Energinet
Tonne Kjærsvej 65
DK-7000 Fredericia
Att.: Mathilde Skovgaard Kjær, moa@energinet.dk

Dansk Fjernvarmes hørings svar vedrørende ændring af eksisterende metode – mFRR EAM 15 min ISP/MTU

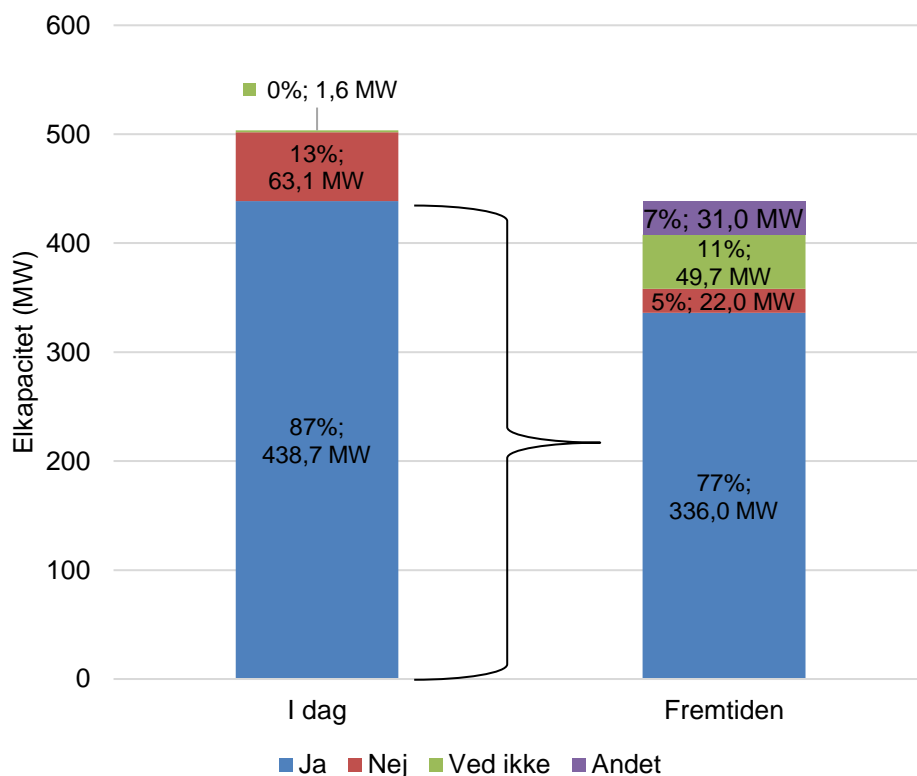
Dansk Fjernvarme har i en spørgeskemaundersøgelse blandt deres medlemmer med decentral kraftvarme blandt andet spurgt de aktører, der i dag byder ind på regulerkraftmarkedet, om de fortsat vil byde ind i regulerkraftmarkedet i fremtiden, når det overgår til et kvartersmarked. Hertil svarer ca. 77%, at de fortsat vil byde ind, se Figur 1.

De respondenter der har angivet "andet" er blevet bedt kommentere herpå. Disse kommentarer er indsat nedenfor i håb om, at det kan give Energinet et indtryk af hvordan aktører forholder sig til ændringen.

Ikke taget stilling
Det kan blive et problem, udgiften bliver får høj i forhold til indtjening
Påtænker at kører i balancen hvis næste byd ikke aktiveres. Lave en min driftsperiode på ca. 60 min.
Det afhænger af udfordringer det kan give
Som udgangspunkt vil vi byde ind, men vi vil ikke kunne håndtere 15 minutters aktiveringer, så det vil sandsynligvis ende med, vi trækker os ud af markedet.
Hvis det viser sig, at driften er 15 minutter, så nej
Afhænger af om Energinet vil "misbruge" kvartersmarked.

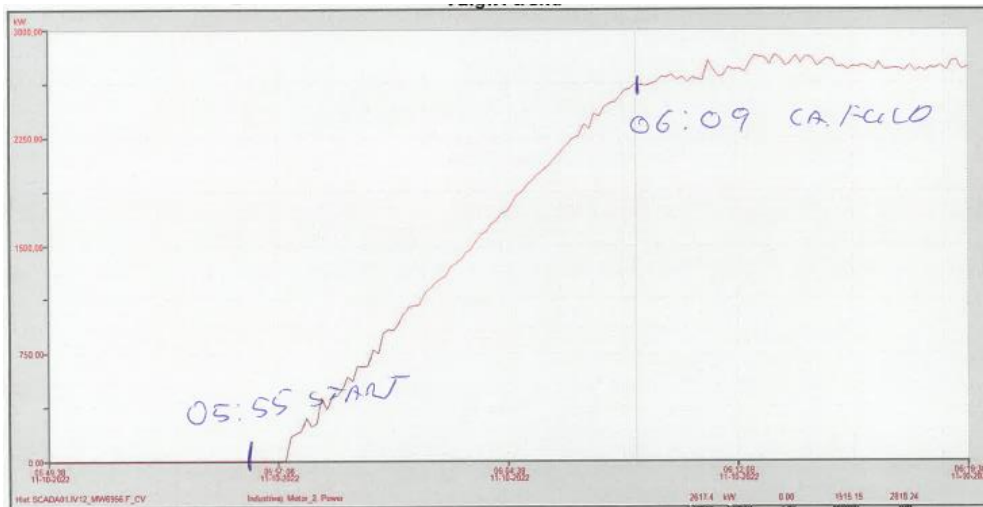
Vedrørende gasmotorer er det Dansk Fjernvarmes opfattelse, at der er behov for forberedelse, da disse ofte leverer opregulering uden i forvejen at være i drift.

- Lovpligtig udluftning af røggassystemet for at sikre der ikke står naturgas her og dermed undgå en eksplosion i røggassystemet.
- Motoren starter, kommer op i omdrejninger
- Motoren synkroniseret med elnettet, hvorefter motoren kan rampe op.

Af Figur 2 fremgår et eksempel på en opstart af en gasmotor, hvor forberedelsestiden er ca. 3 minutter, mens rampetiden er ca. 11 minutter. For det konkrete tilfælde kan en FAT på 12,5 minutter ikke imødekommes, men fordelingen mellem hhv. forberedelse og rampe passer acceptabelt med eksemplet fra gasmotoren.
